Tomo DCCLXXXIII No. 20 Ciudad de México, lunes 24 de diciembre de 2018

Respuestas a los comentarios recibidos al Proyecto de Norma Oficial Mexicana PROY-NOM-001-SEDE-2018, Instalaciones Eléctricas (utilización). (Continúa en la Tercera, Cuarta, Quinta, Sexta, Séptima, Octava y Novena Secciones).	1

RESPUESTAS a los comentarios recibidos al Proyecto de Norma Oficial Mexicana PROY-NOM-001-SEDE-2018, Instalaciones Eléctricas (utilización).

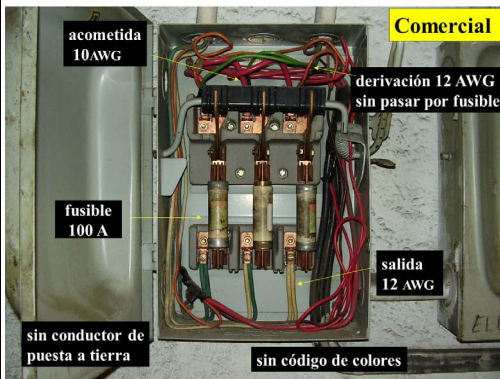
34.	4.4.2.1	Esmeralda Flores Facultad de Ingeniería Mecánica y Eléctrica	Dice: 4.4.2.1 Las instalaciones eléctricas deben verificarse antes de ponerlas en servicio y después de cualquier modificación importante, para comprobar la adecuada ejecución de los trabajos de acuerdo con esta NOM Debe decir: 4.4.2.1 Las instalaciones eléctricas deben verificarse antes de ponerlas en servicio y después de cualquier modificación importante o cuando ha pasado tiempo en operación, para comprobar la adecuada ejecución de los trabajos o que ya en operación permanece dentro de los requisitos de seguridad establecidos en esta NOM. Soporte o fundamento: <i>Al hacer un cambio ocasiona establecer que los lineamientos para revisiones periódicas en cualquier tipo de instalaciones y centros de trabajo cerciora lo que se es solicitado en la NOM de la STPS</i>	NO PROCEDE La propuesta sobre la periodicidad ya la establece el numeral 4.4.2.1 al mencionar que será después de cualquier modificación importante.

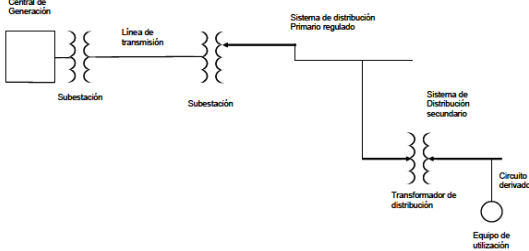
79.	Art. 100	<u>LUCIANO ANGEL</u> <u>ESTEVEZ Y TAPIA</u> <u>ESTEVEZBOOKS</u>	Dice: Protección contra falla a tierra de equipos: Sistema diseñado..... Debe decir: Protección contra falla a tierra de equipos: (GFCI) Sistema diseñado..... Soporte o fundamento: Por consistencia con otros textos similares de esta NOM, donde se menciona la protección de falla a tierra (pág. 54 [210-8(d)](Circuito derivado) que añade las siglas GFCI	PROCEDE: Se modifica para quedar como sigue: Protección contra falla a tierra de equipos (GFCI):

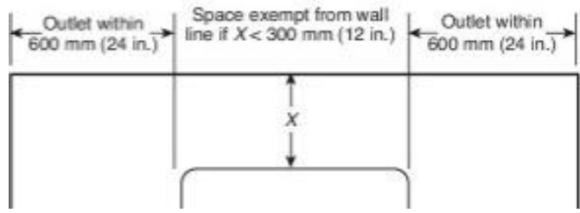
155.	210-12 (6) exc	ING. JAVIER ARMANDO OROPEZA ANGELES UVIE	Dice: Excepción: Se permite omitir la protección de interruptor de circuito por falla de arco, cuando un circuito derivado individual para un sistema de alarma contra incendio instalado según 760-41(b) o 760-121(b), se instala en tubo conduit metálico pesado, tubo conduit metálico semipesado, tubo conduit metálico ligero, o cables armados de acero tipo AC o MC, cumpliendo con los requisitos de 250-118 y utilizando cajas metálicas de salida y de conexiones. Debe decir: Excepción: Se permite omitir la protección de interruptor de circuito por falla de arco, cuando un circuito derivado individual para un sistema de alarma contra incendio instalado según 760-41(b) o 760-121(b), se instala en tubo conduit metálico pesado, tubo conduit metálico semipesado, tubo conduit metálico ligero, o cables armados de acero tipo AC o MC, cumpliendo con los requisitos de 250-118 y utilizando cajas metálicas de salida y de empalmes. Soporte o fundamento: En el NEC-2017 dice empalmes	PROCEDE Se modifica para quedar como sigue: Excepción: Se permite omitir la protección de interruptor de circuito por falla de arco, cuando un circuito derivado individual para ... requisitos de 250-118 y utilizando cajas metálicas de salida y de empalmes

PROPUESTA A: NOM-001-SEDE-2018

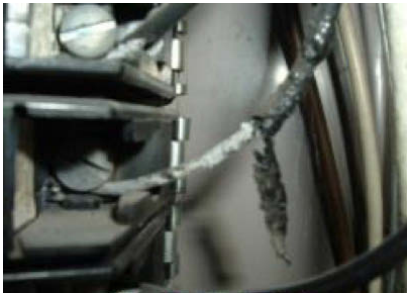
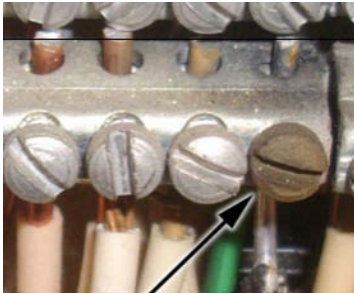
Modificar las ampacidades permisibles de los conductores de Aluminio y de Aluminio recubierto de cobre, que correspondan al 61 % comparativamente con el cobre, el promedio establecido en el proyecto de norma es de 80 %.

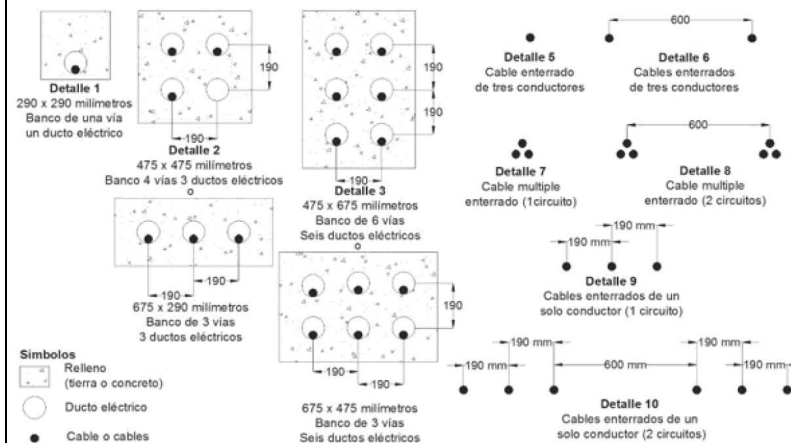
Aquí se establecen dos requerimientos para instalaciones de media tensión, uno que debe usarse solo tubería no metálica y el otro que solo un cable por ducto.

La Norm en la sección 328-10 usos permitidos menciona que se permiten todo tipo de canalizaciones incluso expresamente dice que puede ir directamente enterrados. La sección 328-12 Usos no permitidos, no menciona ninguna limitación en cuanto a la canalización.

Con referencia a que debe ir un solo conductor por tubo conduit diremos lo siguiente:

Existe contradicción entre los diferentes artículos de la Norma, por un lado tenemos lo indicado en el artículo 328 que determina los requerimientos para los cables de media tensión. Ahí se indica que la capacidad de corriente se determina con las tablas 310-60.
